ΠΑΡΟΧΗ ΔΙΕΥΚΡΙΝΙΣΕΩΝ Νο 6

για το διαγωνισμό για την ανάδειξη αναδόχου κατασκευής του: « Βελτίωση Υποδομών Ναυπηγοεπισκευαστικής Ζώνης (συμπεριλαμβανομένων των πλωτών δεξαμενών)», στο πλαίσιο της Υποχρεωτικής Επένδυσης ΜΕ 11Β“

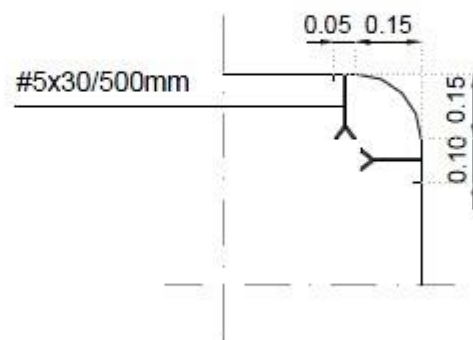
Παρακαλούμε να δοθεί σχέδιο με τεχνικά χαρακτηριστικά της μεταλλικής μετώπης (Ε' - ΣΤ').

ΑΠΑΝΤΗΣΗ 9:

ΕΛΑΣΜΑ ΠΡΟΣΤΑΣΙΑΣ ΑΚΜΗΣ
ΑΠΟ ΓΑΛΒΑΝΙΣΜΕΝΗ ΛΑΜΑΡΙΝΑ
